UNIwersytet Medyczny
IM. KAROLA MARCINKOWSKIEGO W POZNANIU
Dział Zamówień Publicznych

L. dz. DZP- 495/24

Poznań, dnia 28.06.2024 r.

Dotyczy: PN-44/24 postępowania w trybie przetargu nieograniczonego na **budowę budynku dydaktyczno-naukowego pn. Collegium Varia i garażu naziemnego wielokondygnacyjnego w formule 'zaprojektuj i wybuduj'**.

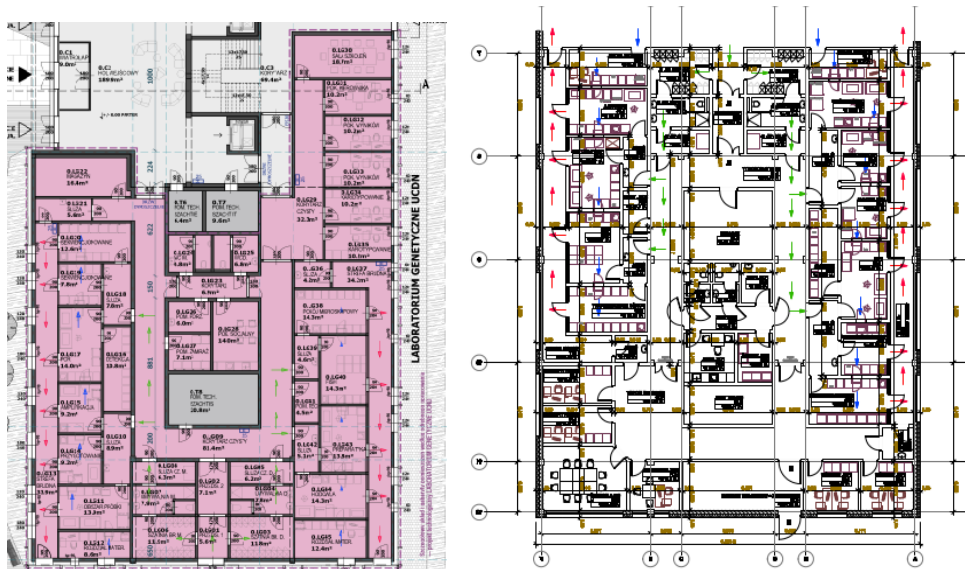
Udostępnione zostały dwa rozbieżne rzuty obszaru laboratorium genetycznego: rzut parteru wersja 2 stanowiący część dokumentacji „QKA_2322_UM_PK_BD_KOMPLET” oraz rys. „Laboratorium genetyczne – rzut” część Załącznika nr 1.10 do PFU

Rzuty te wyraźnie różnią się układem pomieszczeń oraz kształtem zabudowy. Prosimy o jednoznaczne wskazanie, który z rzutów jest nadrzędny i ma stanowić podstawę kalkulacji oferty.

Podział parteru na poszczególne przestrzenie (laboratorium genetyczne UCDN, Laboratorium CAR-T, powierzchnie wspólne) i powierzchnie tych przestrzeni zgodnie z rzutem parteru w załączniku nr 1.1, do PFU, przy czym w przestrzeniach przeznaczonych dla laboratorium genetycznego UCCDN i laboratorium CAR-T należy rozmieścić pomieszczenia wskazane odpowiednio w załącznikach nr 1.10 i 1.9 do PFU, z uwzględnieniem odpowiedzi na pytanie 45 opublikowane w dniu 21.06.2024r. (L. dz. DZP-472 /24).
